Modifs pour adapter le SSM2056 a la place du SSM2050

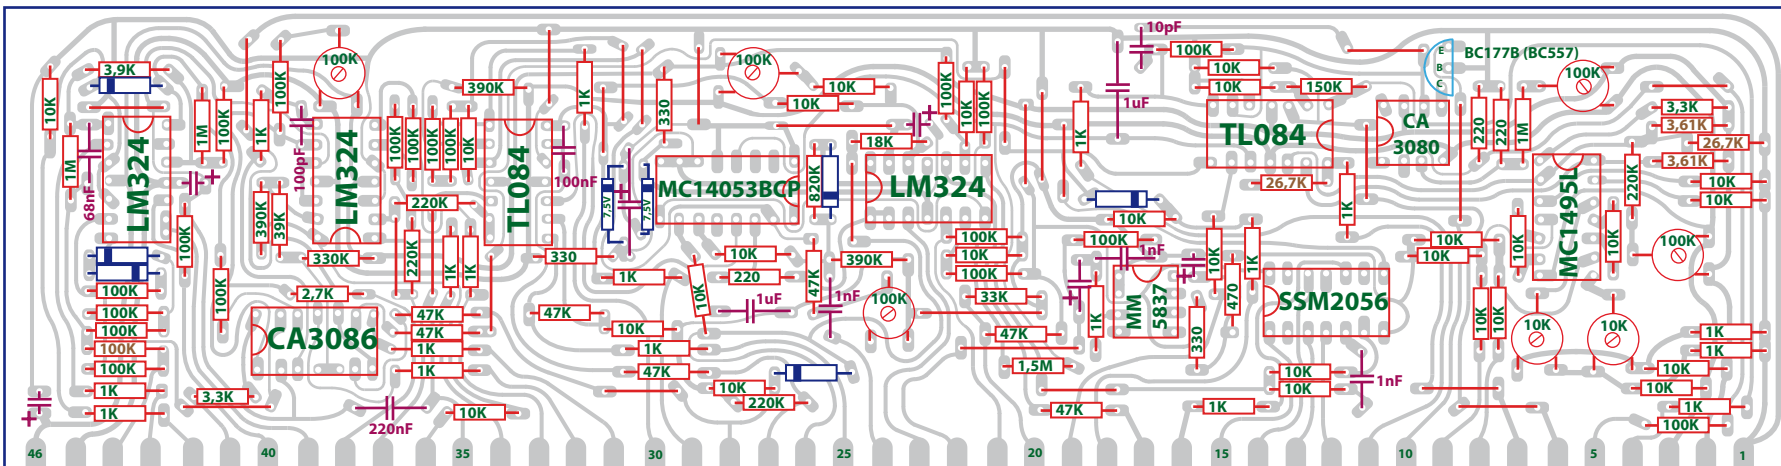
Tous les condensateurs chimiques sont 4,7uF / 25V.

Les diodes sont toutes 1N4148 sauf les 2 Zéner repérées 7,5V.

Les résistances sont toutes des 5% sauf celles repérées en marron qui sont des 1% et doivent être sélectionnées au plus près de leur valeur.

+15V -15V
Pour régulation
+/- 7,5V
